Бюллетень технического обслуживания

BO-0047T-0415

Ненадлежащая хромированная отделка аксессуарных боковых молдингов

COROLLA; RAV4

ПРОИЗВОДСТВЕННОЕ ИЗМЕНЕНИЕ

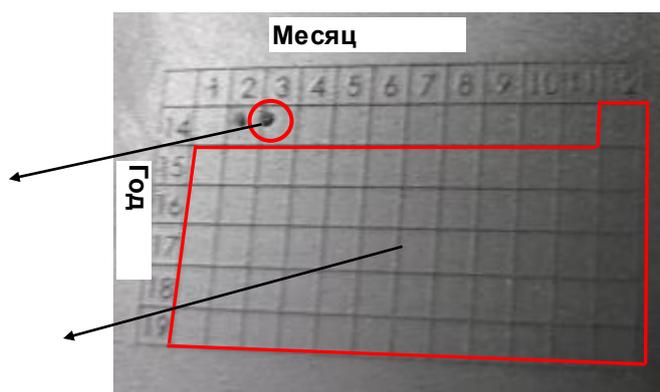
Поставщик внес изменения в производственные параметры с целью усовершенствования хромированной отделки детали.

Производственное изменение действует с декабря 2014 г.

Дата выпуска детали нанесена на ее заднюю поверхность.

Последняя точка указывает дату производства, например: 03.2014

Если точка находится в этой зоне, деталь является усовершенствованной.

Заменить комплект боковых молдингов (если они были произведены до декабря 2014 года) комплектом новых молдингов.
